東海第二発電所
火災による損傷防止
(非難燃ケーブルの対応:コメント回答)

平成29年7月14日
日本原子力発電株式会社

審査会合における指摘事項に対する回答 【No.477-1】(1/6)

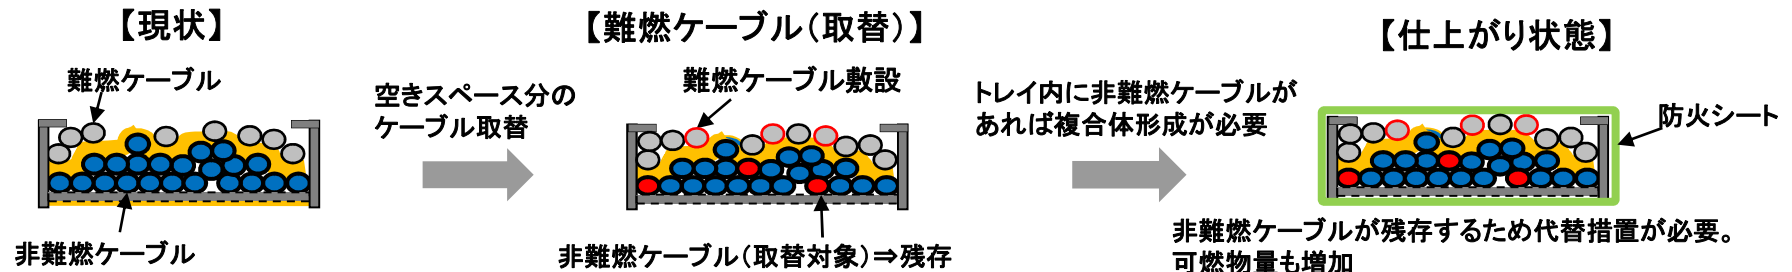
- ◆ 発火のリスクから取替と代替措置を検討した8条に対し、12条では跨ぎ対応のため取替えることとしている。8条側でも12条同様に取替可能などところがないのか検討すること。

- ◆ 異区分の跨ぎケーブルの対応は、系統分離の要求に対する適合に対して必須
- ◆ 跨ぎケーブルの解消方法として、ケーブルを取替る場合においては、ケーブルの敷設管路の確保が必要
- ◆ そのため、ケーブル処理室等においてはケーブル量も多いことから、既設トレイ内の空きスペースによりケーブル取替量が限定
- ◆ このため、ケーブル処理室における異区分トレイ跨ぎの対応のために取替るケーブルを調査した結果、対象数は少なく、限定されたケーブルトレイ内スペースで取替可能であることを確認

トレイ間跨ぎケーブル本数		制御(Ⅰ)	制御(Ⅱ)	制御(Ⅲ)	合計
非難燃	安全系	0	0	0	
	非安全系	1	0	6(4)	7(4)
難燃	安全系	17	2	2	21
	非安全系	15	25(1)	4	44(1)

【非難燃ケーブルの対応フロー】

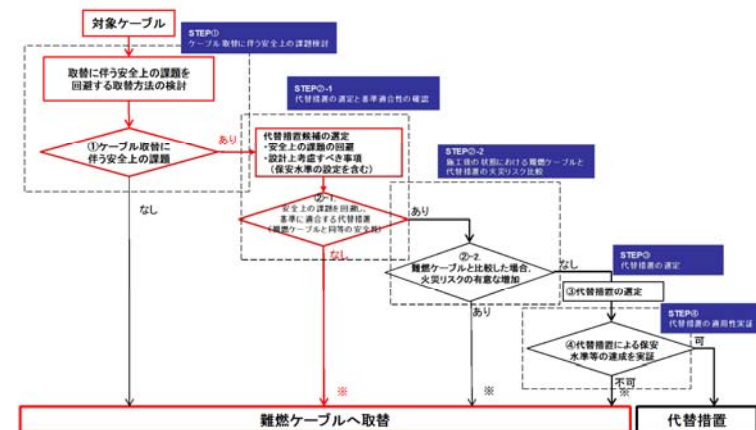
◆ 異区分跨ぎのケーブルと非難燃ケーブルの対応の考え方の整合性を適切に記載すること

基本方針添付資料P63「9.5 非難燃ケーブル対応との整合性」の記載を以下のとおり適正化

◆ 非難燃ケーブル対応では、取替に伴う安全上の課題がある場合に代替手段を検討するが、課題を回避し基準に適合する代替手段がない場合には、課題の影響低減策を検討した上で取替える方針としている(右下フロー図)。

◆ 異区分跨ぎケーブルの対応※においても、取替に伴い可燃物量が増加する課題(跨ぎ箇所を切断した既設ケーブルが残存)があるが、区分分離を行うためには取替以外の手段がないため、取替に伴う可燃物量増加を可能な限り抑制することとしている。
